IPP.271.13.2019

Dotyczy: Postępowania o udzielenia zamówienia publicznego prowadzonego w trybie przetargu nieograniczonego ***Poprawa spójności przestrzennej, społecznej i kulturowej Lubelskiego Obszaru Funkcjonalnego poprzez rewitalizację – rozbudowa budynku ZOZ Motycz oraz zagospodarowanie terenu w Maryninie działka nr 40***

Przykładowe wyposażenie kuchni

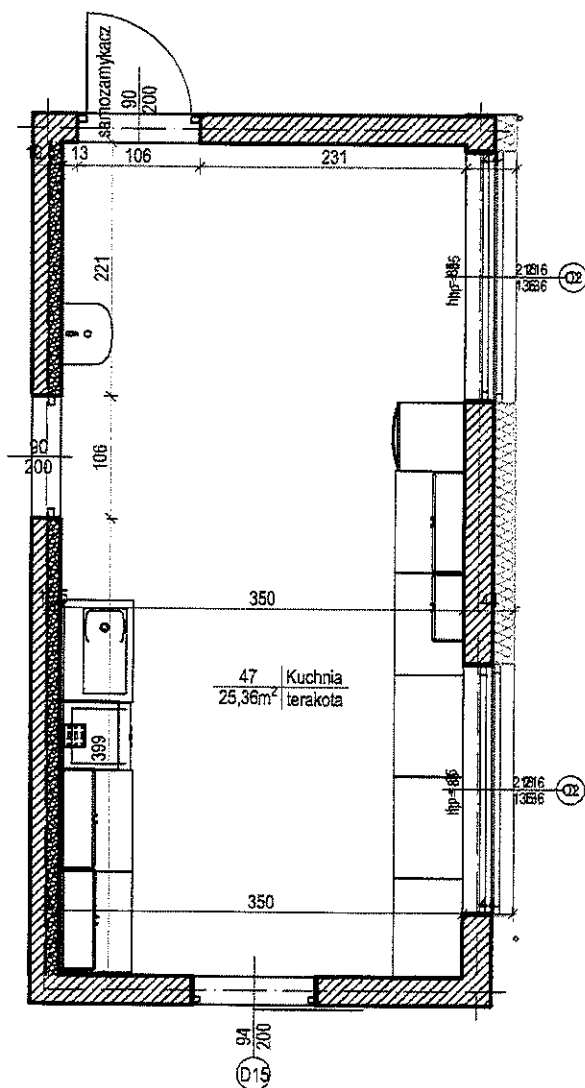
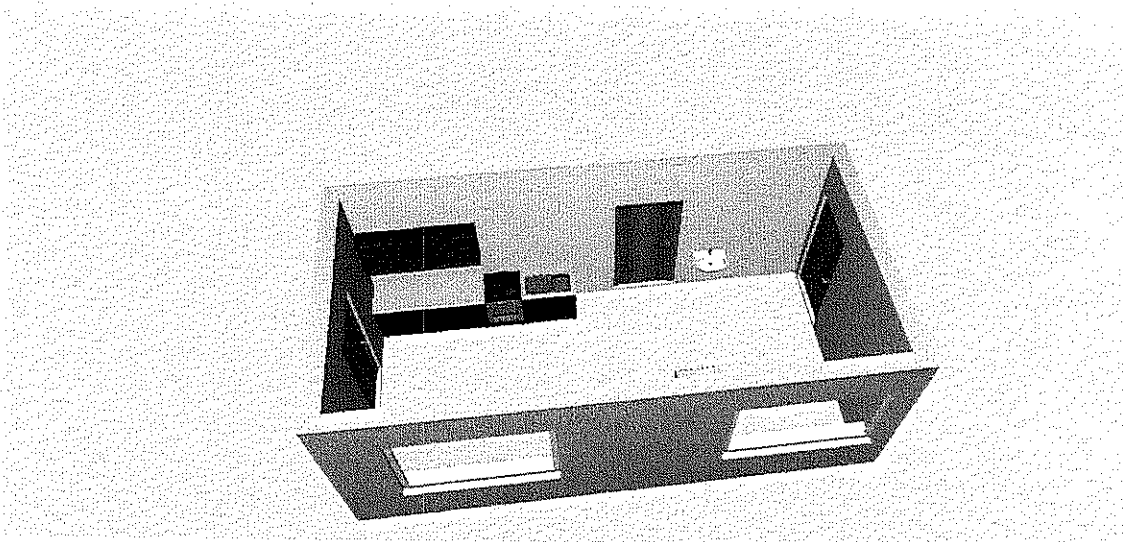
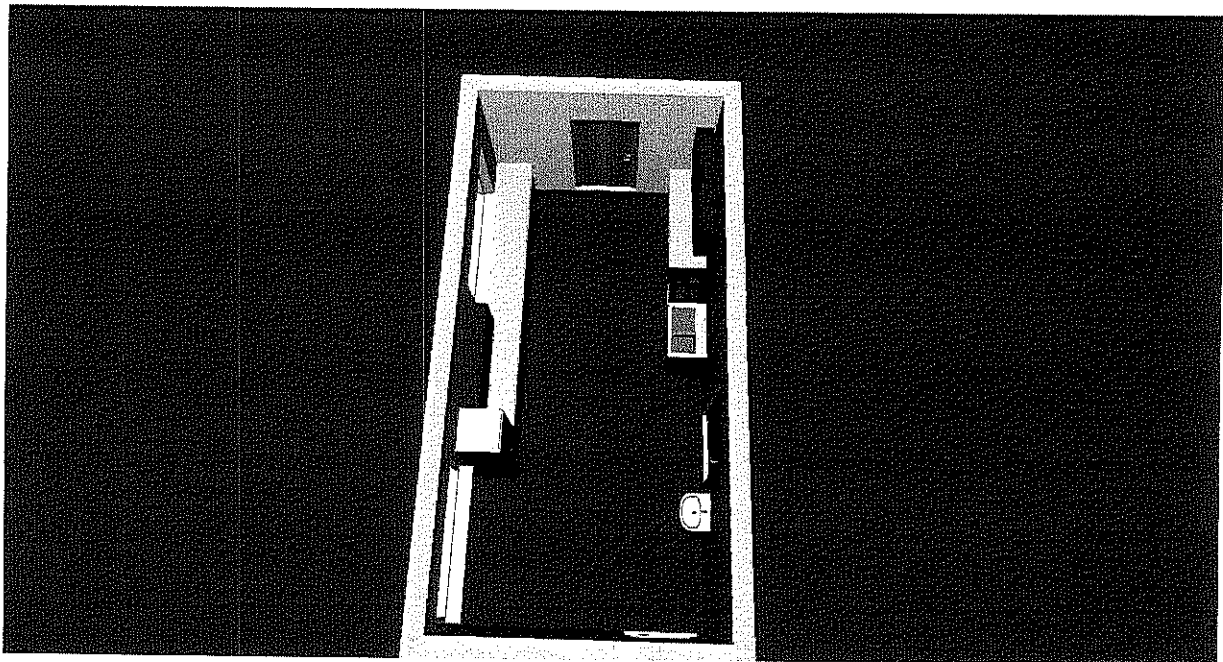
Czy wykonawca ma dostarczyć lodówkę, piekarnik oraz meble kuchenne? Jeśli tak to proszę o zamieszczenie projektu kuchni wraz z podaniem wymiarów.

Wykonawca ma dostarczyć piekarnik, meble kuchenne okap z wyprowadzeniem ponad dach oraz lodówkę do kuchni, oraz drugą lodówkę do pomieszczenia nr 4. Dodaje się przykładowe wyposażenie kuchni.

Zestawienie obiektów w kuchni

Nazwa	Wymiary [cm]	Ilość [szt.]
umywalka	52.99 x 44.00 x 26.90	1
szafka z kuchenką i piekarnikiem 60x60x82	59.06 x 58.65 x 81.93	1
szafka ze zlewozmywakiem 90x82cm	88.58 x 60.04 x 86.27	1
szafka kuchenna stojąca 90x82	88.58 x 60.04 x 84.65	7
szafka kuchenna wisząca	88.58 x 29.00 x 70.88	2
lodowka	59.11 x 63.71 x 198.82	1
szafka kuchenna wisząca	59.06 x 29.00 x 70.88	1
okap kuchenny z wyprowadzeniem ponad dach	60.56 x 50.98 x 81.49	1
